## **Европейская экономическая комиссия**

##### **160-я сессия**

### **Предложение по дополнению 7 к поправкам серии 04 к Правилам № 44 (детские удерживающие системы)**

#### **Представлено Рабочей группой по пассивной безопасности\***

Устройство приложения нагрузки I (для использования с изделиями группы 0/0+)

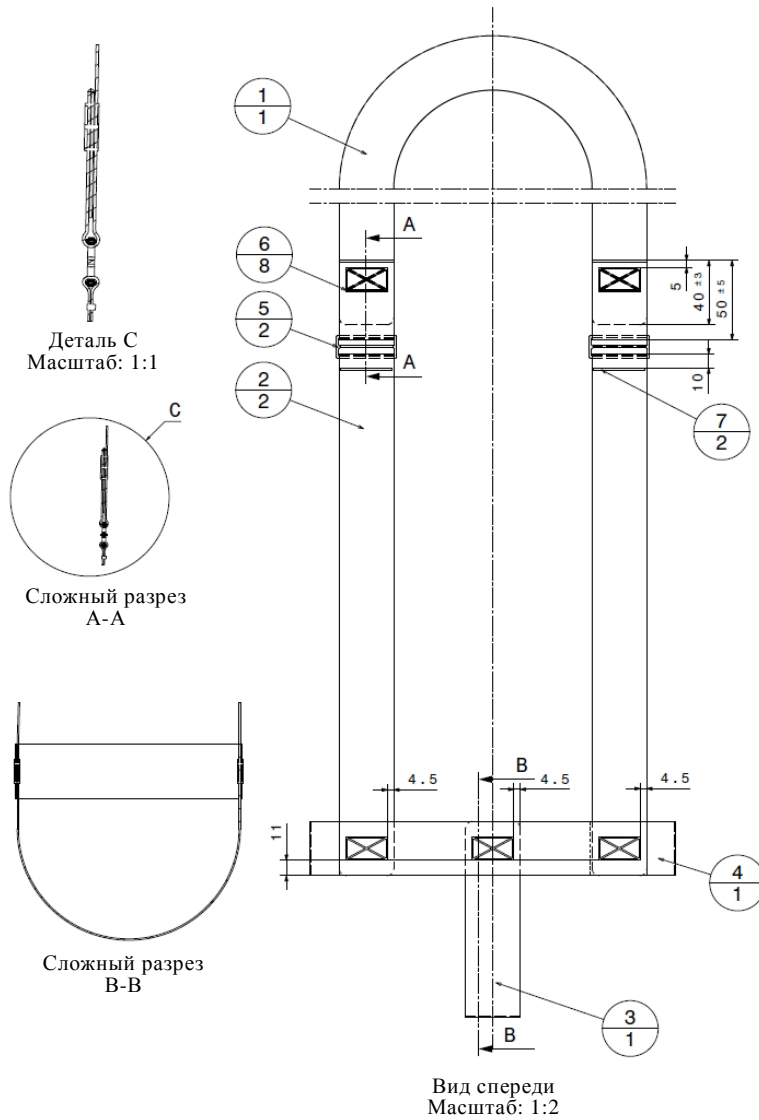
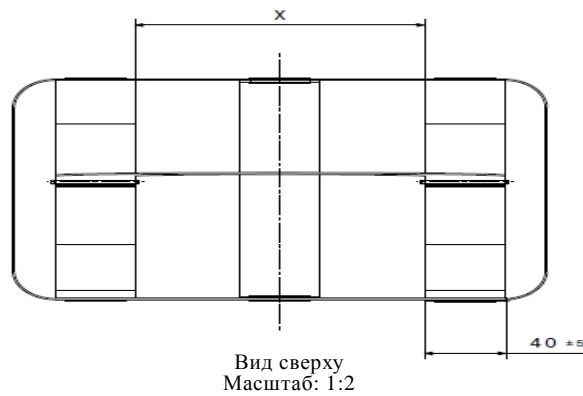
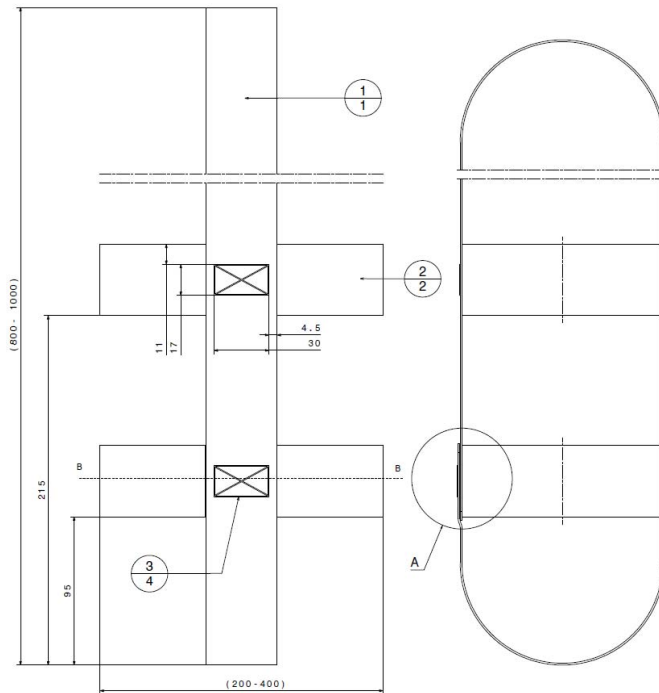
Включить новое приложение 23 следующего содержания:

№	Наименование	Данные	Количество
1	головной ремень – 39 мм	-	1
2	плечевой ремень 1 л/р – 39 мм	-	2
3	паховый ремень – 39 мм	-	1
4	бедренный ремень – 39 мм	-	1
5	форма шва (30x17)	шов: 77, нить: 30	8
6	пластмассовая пряжка	-	2
7	форма шва (2x37)	шов: 77, нить: 30	2

длина натяжения	+/-5 мм					
	манекен P/Q 0	манекен P/3/4	P/Q 1,5	P/Q 3	P/Q 6	P/Q 10
головной ремень	1 000 мм	1 000 мм	1 000 мм	1 200 мм	1 200 мм	1 200 мм
плечевой ремень	750 мм	850 мм	950 мм	1 000 мм	1 100 мм	1 300 мм
паховый ремень	300 мм	350 мм	400 мм	400 мм	450 мм	570 мм
бедренный ремень	400 мм	500 мм	550 мм	600 мм	700 мм	800 мм
размер X	120 мм	130 мм	140 мм	140 мм	150 мм	160 мм

Устройство приложения нагрузки II (в целях использования для группы 1)

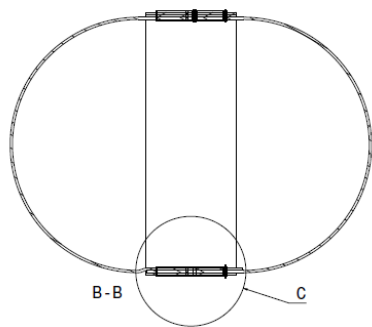
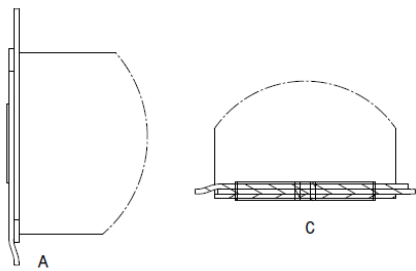
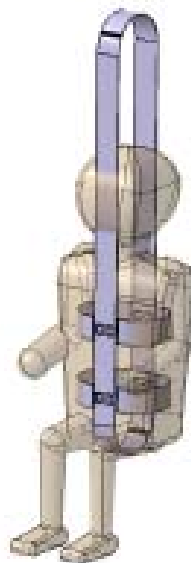
№	Наименование	Данные	Количество
1	основной ремень – 39 мм	-	1
2	бедренный ремень (верхний/нижний) – 39 мм	-	2
3	форма шва (30x17)	шов: 77, нить: 30	4

длина натяжения	+/-5 мм		P/Q 1,5	P/Q 3	P/Q 6	P/Q 10
	манекен P/Q 0	манекен P/3/4				
основной ремень	1 600 мм	1 600 мм	1 600 мм	2 000 мм	2 000 мм	2 000 мм
бедренный ремень	440 мм	540 мм	640 мм	740 мм	740 мм	840 мм
